伊方原子力発電所環境安全管理委員会設置要綱

伊方原子力発電所環境安全管理委員会原子力安全専門部会委員名簿

伊方3号機の新規制基準への適合性審査に関する 原子力安全専門部会報告書の概要

図4：断層長さ 69km モデル図 (平成27年2月4日原子力安全専門部会資料1-1-1)

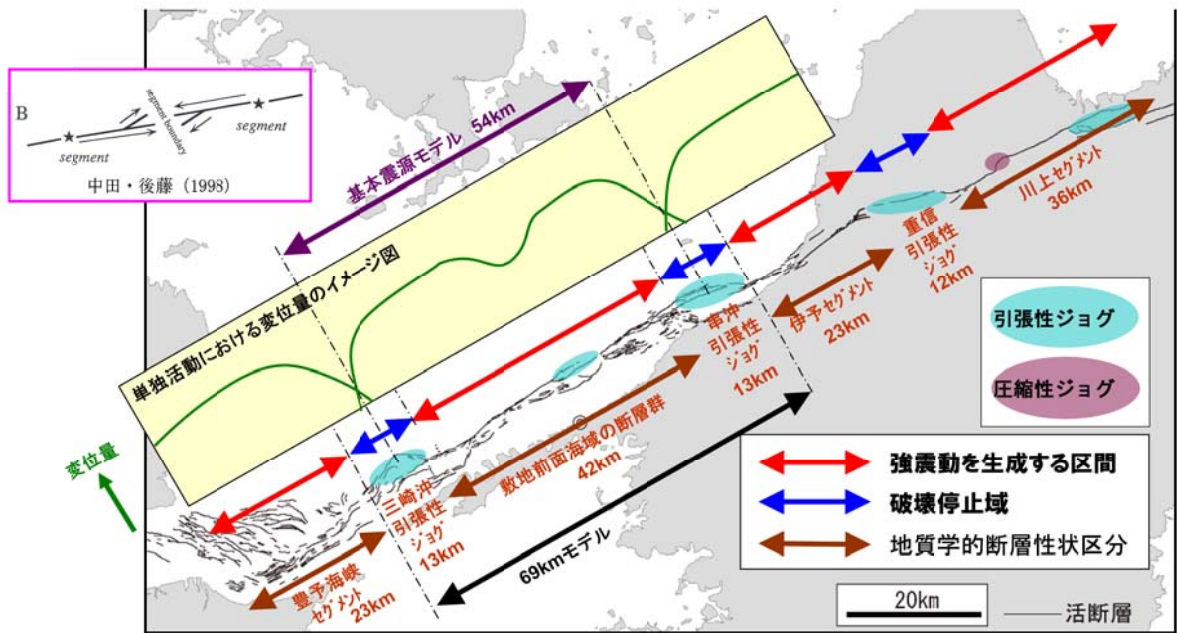
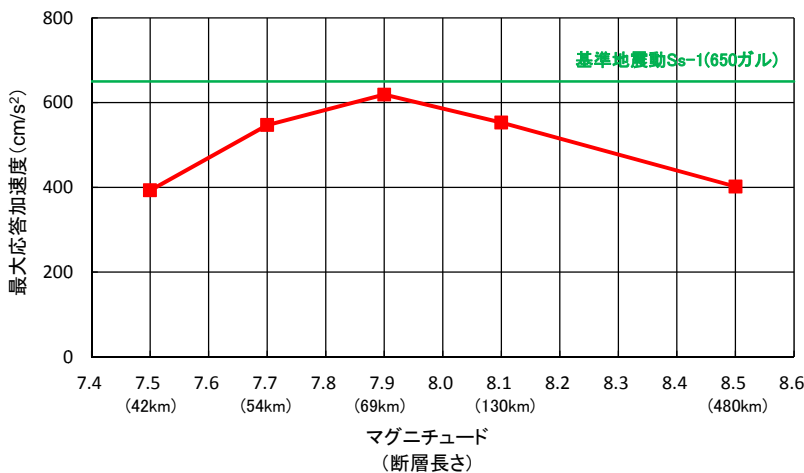
原子力安全専門部会では、東日本大震災で既往の知見では推測が難しい事象が起こったことを考えれば、図4に示した断層の両端にあるジョグにおいて、破壊が停止する科学的な知見とは別に、どこで破壊が止まるか分からない可能性もあることから、69 kmモデルが最大の地震動を与えるかどうかの観点での検討も行った。

検討の結果は、図5に示すとおり、最大応答加速度が変動する可能性はあるものの、安全余裕で十分にカバーされるものであり、基準地震動 Ss-1、650ガルに影響を及ぼすようなものではないと判断した。

図6：南海トラフの巨大地震の断層モデル解析結果と基準地震動 Ss-1

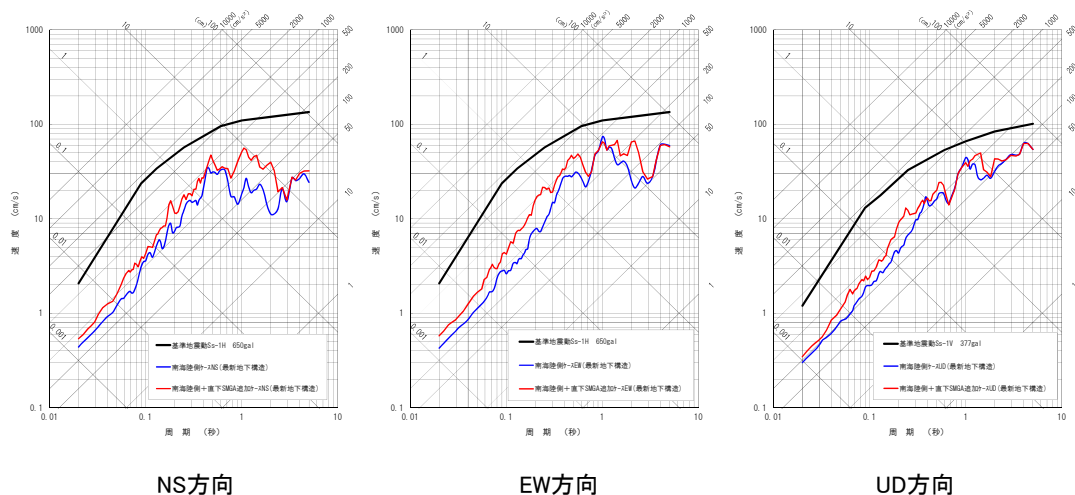
原子力安全専門部会では、南海トラフの巨大地震については、内閣府の見直しにより想定震源域が伊方発電所近傍まで広がったことを踏まえ、強震動生成域を発電所の直下に配置することを求め、四国電力では、安全側になるよう最も発電所に近い陸側ケースに伊方発電所直下に強震動生成域を加えた評価を行い、Ss-1を上回らないことを確認した。(最大 181 ガル) (図6)

図9：敷地内における断層の活動性評価の流れ (平成27年4月21日原子力安全専門部会資料3)

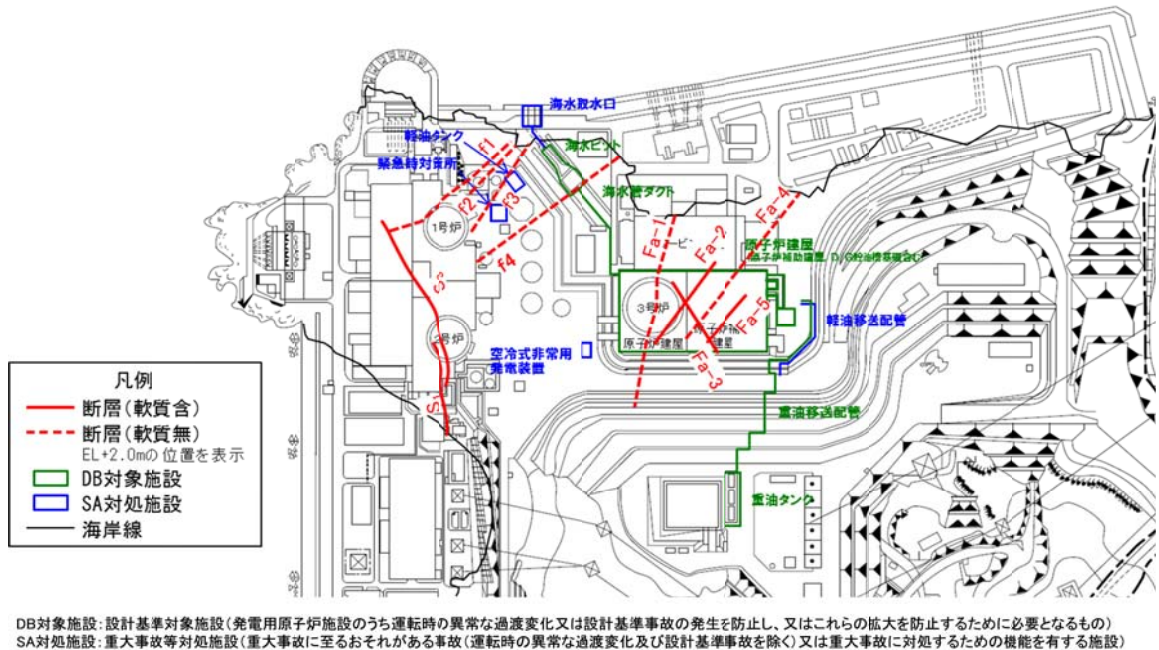
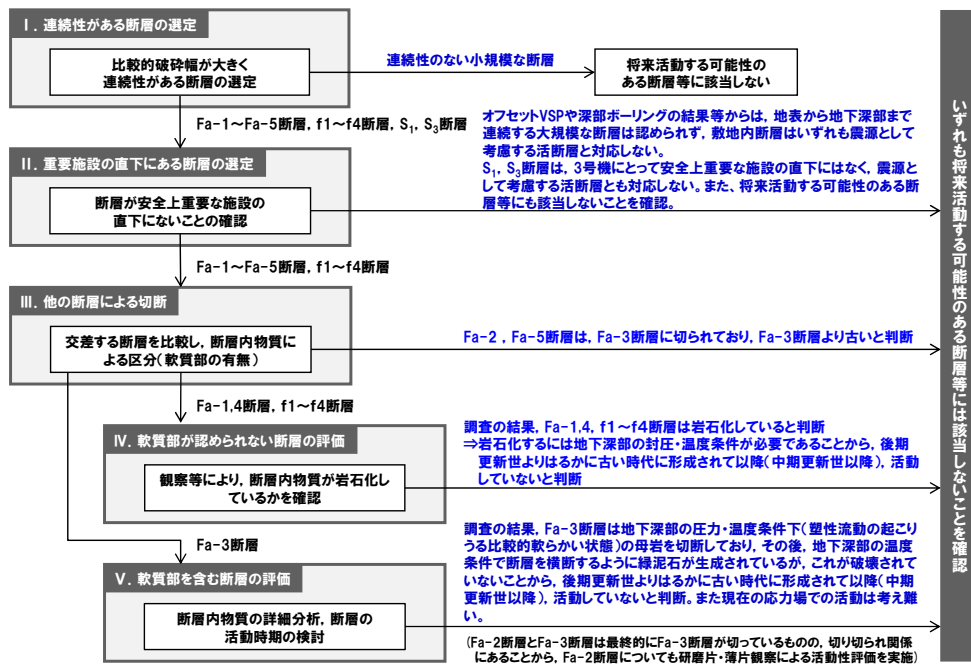
原子力安全専門部会としては、「震源として考慮する活断層かどうか」、「地震活動に伴って永久変位が生じる断層かどうか」、そして、「支持地盤まで変位及び変形が及ぶ地すべり面かどうか」の3点について確認することとし、地形、地質・地質構造等を総合的に検討し、敷地内断層の活動性を評価した。

その結果、伊方発電所では、重要な安全機能を有する施設の直下には将来活動する可能性のある断層等はなく、敷地内に「震源として考慮する活断層」はないと判断する。

図 10：原子炉建屋等の基礎地盤及び周辺斜面の安定性評価結果の流れ

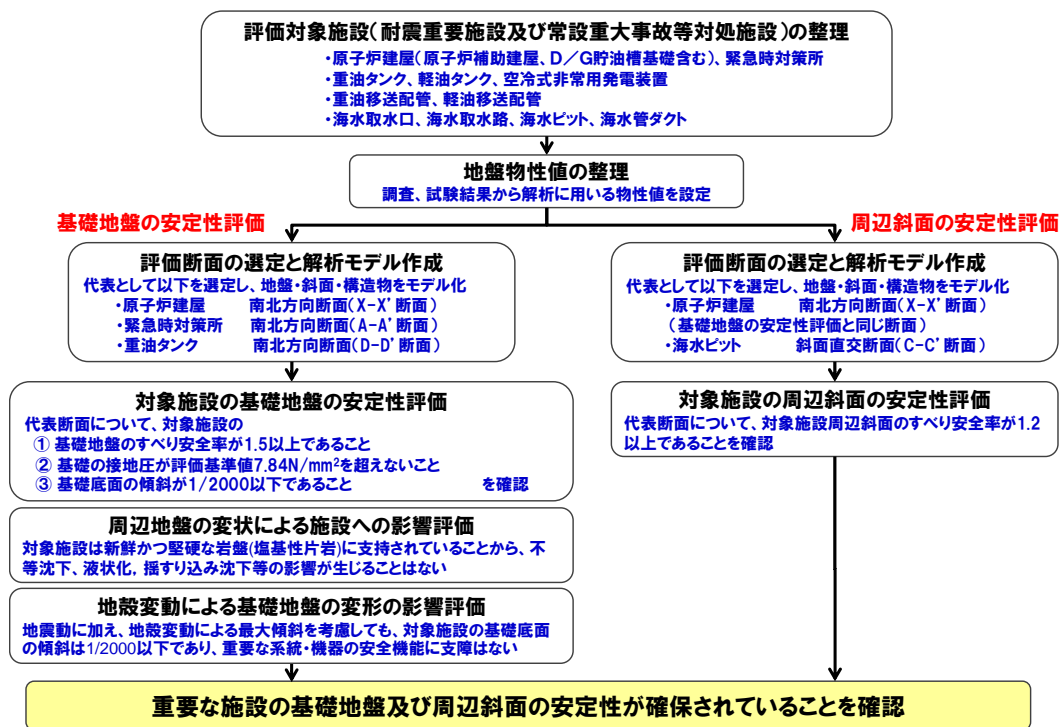
原子力安全専門部会では、対象となる施設の配置、施設周辺の地形及び地質・地質構造を考慮し厳しい条件となる代表断面を選定し評価していることを確認した。

また、現地において斜面の状況等を確認したが、外部火災対策等により改良工事が実施されるなど、現地の状況が変化することから、基礎地盤や周辺斜面の安定性評価に用いた各種データや文献等について整理し、評価条件(根拠)が不明確にならないよう求めた。

原子力安全専門部会としては、これらのことから、地盤及び周辺斜面の安定性については、原子炉建屋等の耐震重要施設及び常設重大事故等対処設備が設置されている地盤には、将来活動する可能性のある断層等の露頭はなく、これら施設の基礎地盤及び周辺斜面は、新たに設定した基準地震動による地震力に対して十分な安定性を有していると判断する。

図 13 : 津波対策 (平成 27 年 8 月 12 日 原子力安全専門部会 資料 1-1-2)

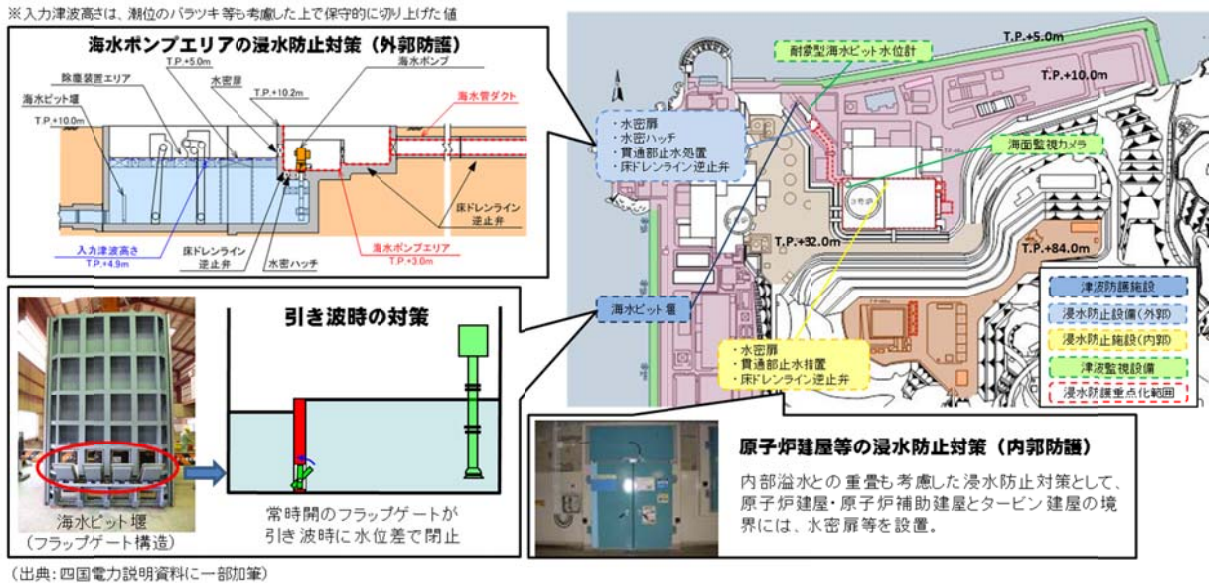
- ・仮に津波が敷地高さを超えたとしても、伊方発電所では、水密扉の設置等により、+14.2m までの浸水対策や、+32m 等に設置している重大事故等対処設備により、原子炉を安全に停止できること
- ・海水ピットポンプ室での最高水位は+4.30m、最低水位は-3.26m である。海水ポンプを設置しているエリアには、浸水防止設備として水密扉、水密ハッチ及び床ドレンライン逆止弁の設置及び貫通部止水処置を実施していることから、地盤変動を考慮しても、津波が流入することはないこと

原子力安全専門部会としては、基準津波については、最新の科学的・技術的知見を踏まえ、不確かさや重畳津波も考慮して、適切に策定されていると判断する。また、3号機敷地前面の最大津波高さは8.7m程度であり、敷地高さ10mに比べ低いことから、安全性に影響を及ぼさないこと及び新たな津波防護施設は不要であるとしていることは、妥当と判断する。

図19：森林火災を考慮した防火帯の設定（平成27年4月21日原子力安全専門部会資料3）

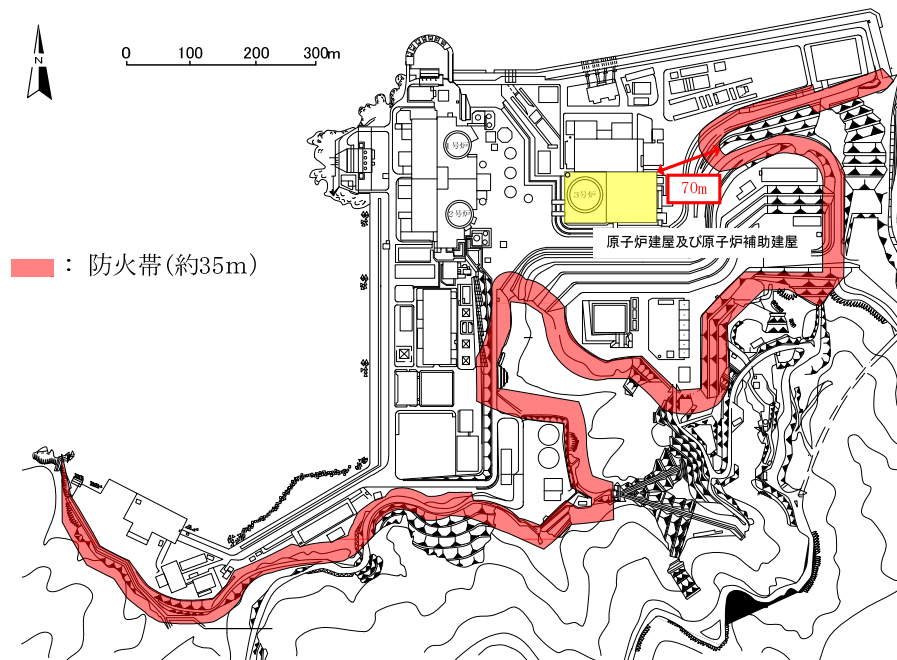
原子力安全専門部会としては、四国電力が用いた森林火災シミュレーション解析コードは世界的に広く利用されており、特定範囲の火炎到達時間、火線強度等を予測可能であることを確認している。なお、評価で入力したデータには伊方の現地植生、地形データを用い評価を実施していることを確認した。

原子力安全専門部会としては、伊方の植生を踏まえ、気象条件等を厳しく設定した上で評価した結果に更に余裕を見て設定している防火帯幅 (35m) については妥当と考える。

図 21：離隔距離 32m の算出イメージ（自衛隊機等の落下）

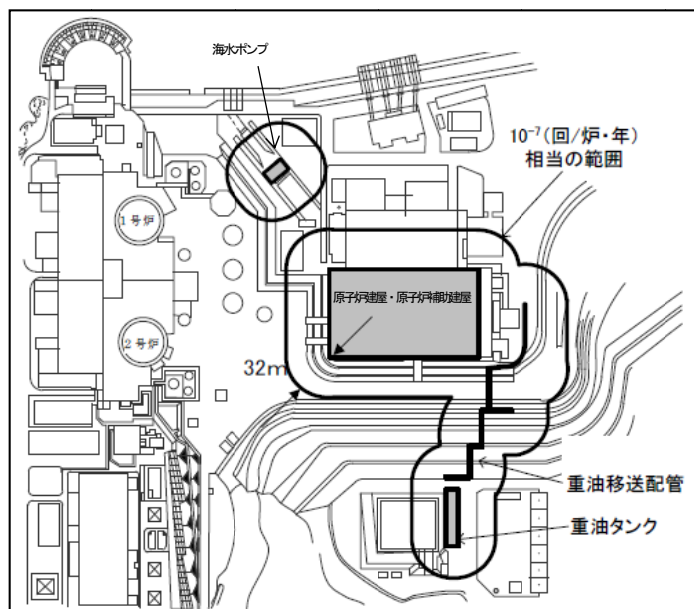
原子力安全専門部会では、航空機落下確率の判断基準となっている 10⁻⁷ (回/炉・年) については、米国や欧州主要国の基準を参考とし、これに十分な保守性を有するものとして設定したものであることを確認した。

また、火災に対する影響評価に用いる壁部分のコンクリートの許容温度を 200℃として評価しているが、この温度はコンクリートの圧縮強度が変化しない保守的な温度設定であり、コンクリートが変形するような実力値は200℃よりもっと高いことを確認した。

また、外部火災に対する防護設計について、火災による放射に対して最も厳しい箇所においても、外壁コンクリートの表面温度が許容温度 (200℃) を下回るよう設計することで外部火災防護施設の安全機能は損なわれまいとしており、この方針は妥当であると判断する。

図 22 : 伊方発電所の外部電源系統 (平成 25 年 11 月 19 日原子力安全専門部会資料 1-1)

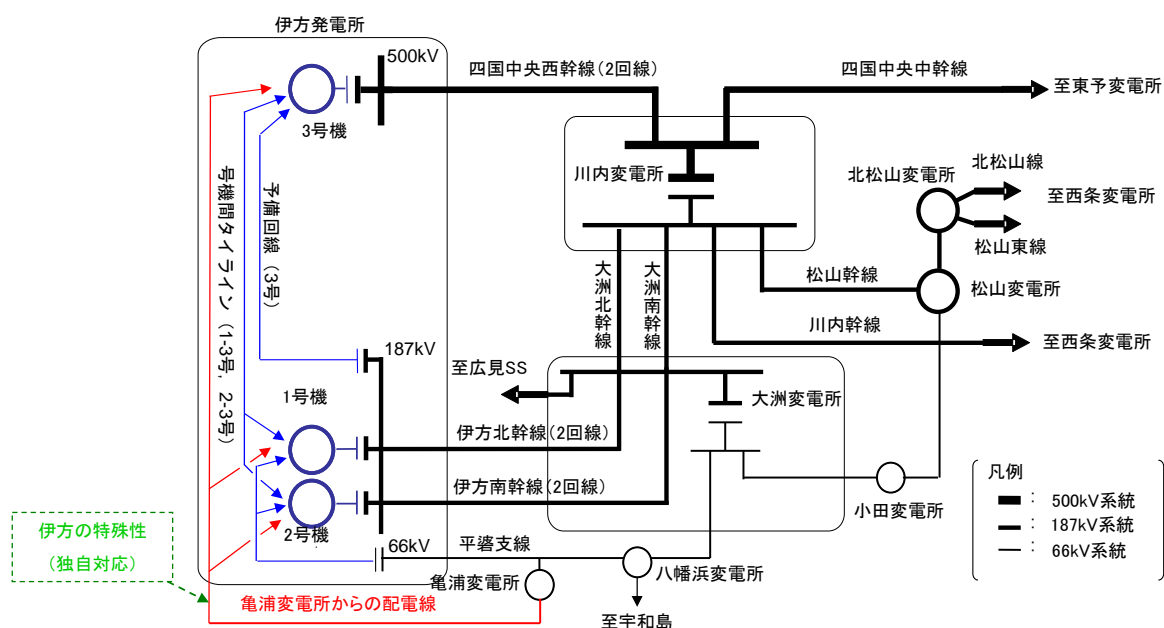
原子力安全専門部会では、風力発電所の風車が破壊し、送電線に接触する場合は、送電線は停止する等の影響は受けるが、送電線は複数回線（3ルート6回線）設置されており、仮に1回線風車により破壊されても外部電源が喪失することは無い。また何らかの原因で外部送電線が全て供給できなくなっても、所内には非常用ディーゼル発電機、空冷式非常用発電装置など、多種多様な電源設備を備えていることを確認した。

仮に、川内、大洲変電所の両方が停止しても平瀬支線の系統を使って発電所への外部電源供給は可能であり、外部電源が喪失しても、所内には非常用ディーゼル発電機、空冷式非常用発電装置等、多種多様な電源設備を備えていることを確認した。

- ・安全施設がその機能を維持するために必要となる電力を供給するため、複数の回線で電力系統に連携しており、いずれの2回線が喪失した場合においても発電用原子炉施設が同時に外部電源喪失に至らない構成としていること。
- ・送電線の接続先である川内変電所または大洲変電所のいずれかの変電所が停止した場合においても、伊方3号機に電力を供給することが可能な設計としており、更に、外部電

源が喪失した場合においても、多重性及び独立性を確保した非常用所内電源設備による電源供給が可能であること。

- 複数の回線で構成される外部電源系統や、多重性及び独立性を確保した非常用電源設備により、安全施設がその機能を維持するために必要となる電力を供給することで、安全機能を損なわない設計とすることから、これら方針は妥当であると判断する。
